**Ref:**           Contestație privind procedura de atribuire a contractului de achiziție publică  
având ca obiect *proiectare și execuție AUTOSTRADA TÂRGU NEAMȚ -IAȘI -*  
*UNGHENI TRONSON 2 Târgu FRUMOS - Letcani*, publicată prin anunțul de  
participare nr. **CN1077647/07.02.2025**

## CONTESTAȚIE

- (4) **În data de 01.04.2025**, Autoritatea Contractanta a publicat în SEAP **Răspuns consolidat nr. 1 - solicitări clarificări formulate de către ofertanți până la data de 05.03.2025 inclusiv** (în continuare „**Răspunsul la clarificări**”)<sup>1</sup> în care a inclus **233 răspunsuri** la solicitările de clarificări ale operatorilor economici interesați de participarea la procedura de atribuire la care a atașat numeroase anexe cuprinzând, inter alia, Raportul privind siguranța și securitatea circulației, planuri și planșe, etc.

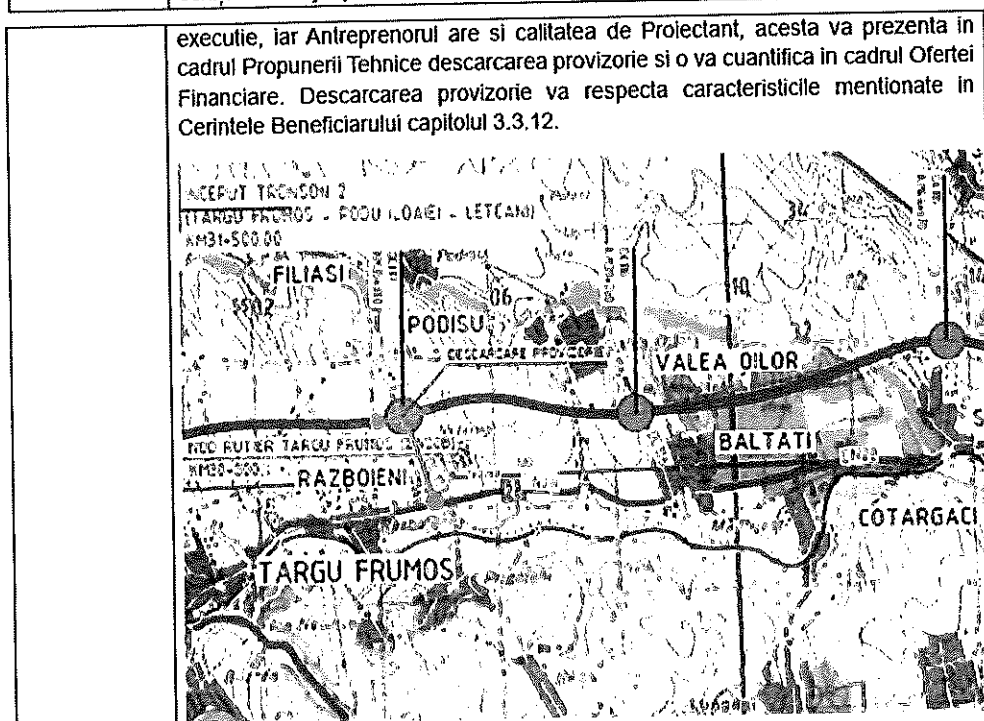
- (131) În ciuda importanței subiectului, prin răspunsul transmis **Autoritatea Contractanta nu înțelege să pună la dispoziția ofertanților soluția proiectată a acestei descărcări provizorii**, soluție care, în virtutea asigurării tratamentului egal al tuturor ofertanților, va trebui să fie cuantificată similar de către toți ofertanții în cadrul *ANEXEI 1 – Formularul 7 capitolul 4.12 Descărcare provizorie DE 4 km 54+000*.

- (132) Un răspuns complet și clar al Autorității Contractante la solicitarea de mai sus ar fi **impus transmiterea cel puțin a următoarelor informații privind soluția de amenajare a descărcării provizorii:**

- Lungimea totală a descărcării
- Configurația acestei descărcări
- Viteza de proiectare solicitată
- Elementele geometrice ale traseului (în plan orizontal și vertical), lățimi de platformă, structura rutiera, cât și elementele geometrice ale sensurilor giratorii provizorii (daca va fi cazul).

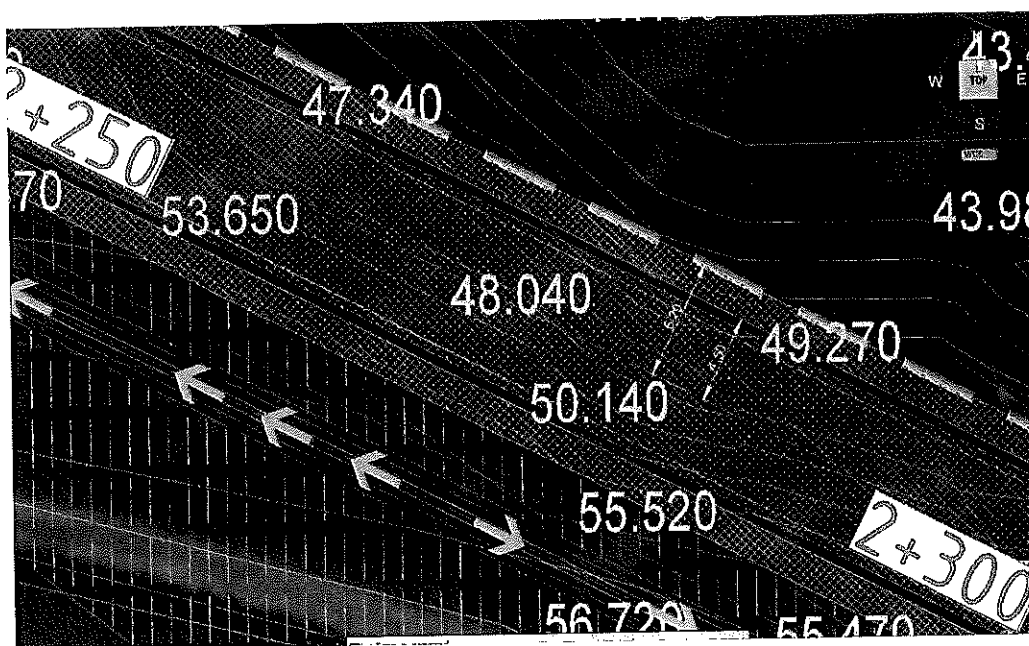
| <b>Intrebare:46</b> | Incepand de la km 1+750 pana la km 2+900 Drumul de Legatura cu VO28D se desfasoara pe malul stang al raului Bahlui, dupa cum se observa pe Planul de Situatii ampriza drumului se afla in albia minora a raului, fiind prevazute lucrari de amenajare a albiei doar intre km 2+400-km 2+950. Va rugam sa clarificati ca nu |

|  | sunt necesare lucrari de amenajare a albiei sau lucrari de consolidare a malului stang al albiei intre km 1+750 – km 2+400 desi in aceasta zona terenul este destul de accidentat, fiind observate alunecari de teren ale malurilor albiei raului Bahlui |

| <b>Raspuns:46</b> | Autoritatea contractantă a pus la dispoziția Ofertanților, în integralitate, documentația tehnică de la faza Studiu de Fezabilitate.<br>Vă rugăm să aveți în vedere că prezentul contract este unul de tip proiectare și execuție, Antreprenorul având calitatea și de Proiectant, iar în cazul în care sunt necesare lucrări de amenajare ale albiei sau lucrări de consolidare ale malului, acestea se vor stabili la următoarea fază de proiectare, iar cotele acestora se va face în cadrul cap. 4.10 Drum de legătură Letcani din Anexa nr. 1 la formularul nr. 7. |

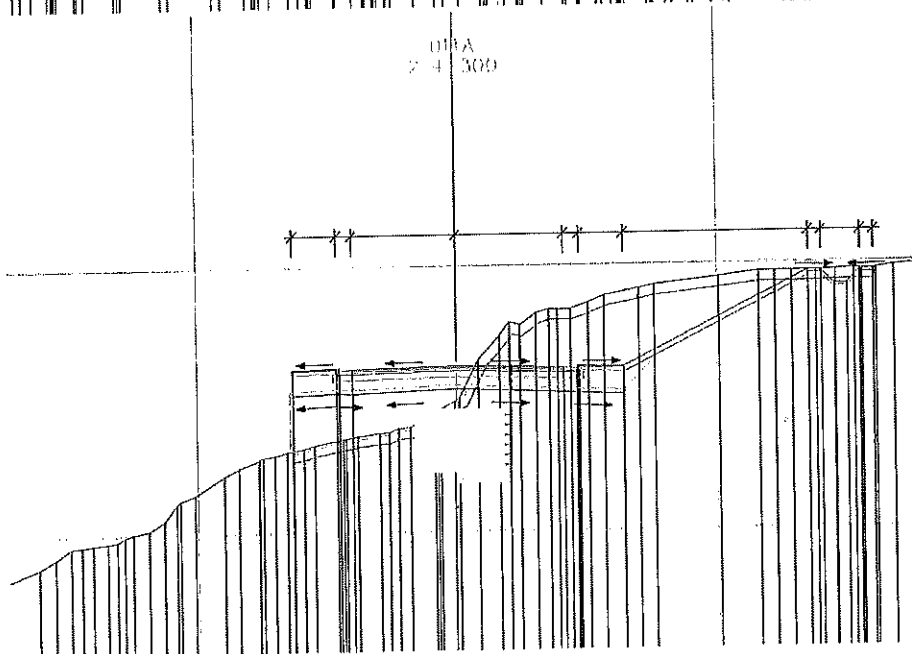
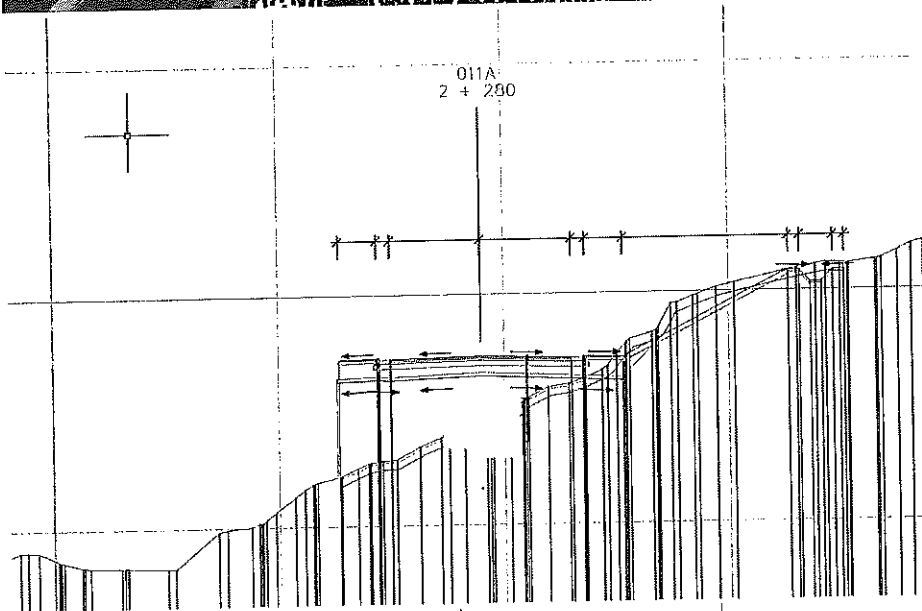
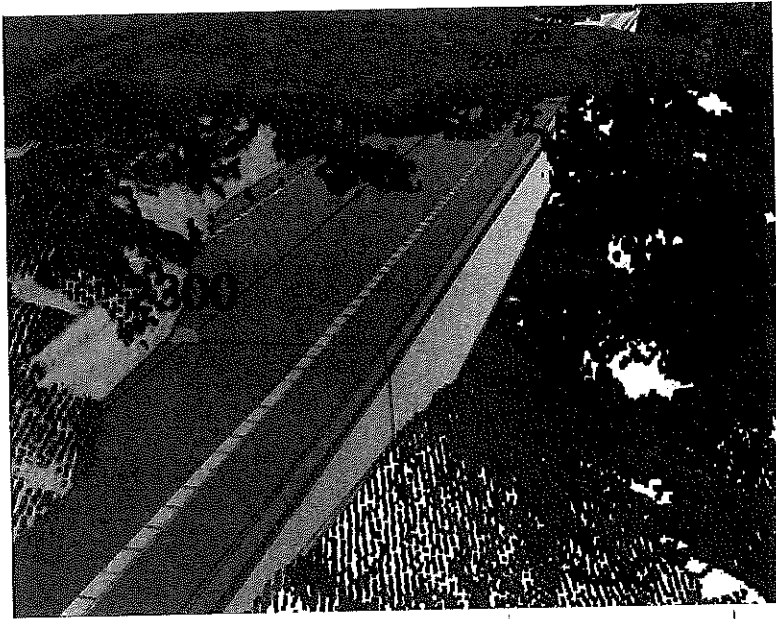
- (138) Raportat la raspunsului Autoritatii Contractante, apare ca lucrarile de consolidare/amenajare albie rau Bahlui in intervalul kilometric 1+750 – 2+400 pe drumul de legatura Letcani ar trebui cuantificate inainte ca acestea sa fie dimensionate si mai apoi aprobate de catre Beneficiar si Supervizor, fapt ce demonstrează o reală contradicție: **lucrarile nu pot cuantificate daca nu au fost stabilite si agreeate de catre Beneficiar si Supervizor.**

- (139) Mentionam faptul ca **aceste lucrari care nu au fost tratate in Studiul de Fezabilitate** pot determina costuri semnificative, iar unii ofertanti ar putea fi tentați ca in baza raspunsului ambiguu sa nu cuantifice niciun cost pentru respectivele lucrări, iar ulterior sa solicite costuri suplimentare prin mecanismul de revendicari din contract, in timp ce alti antreprenori, de bună-credință și diligenți, ar urma să prevadă costuri de la data ofertei.
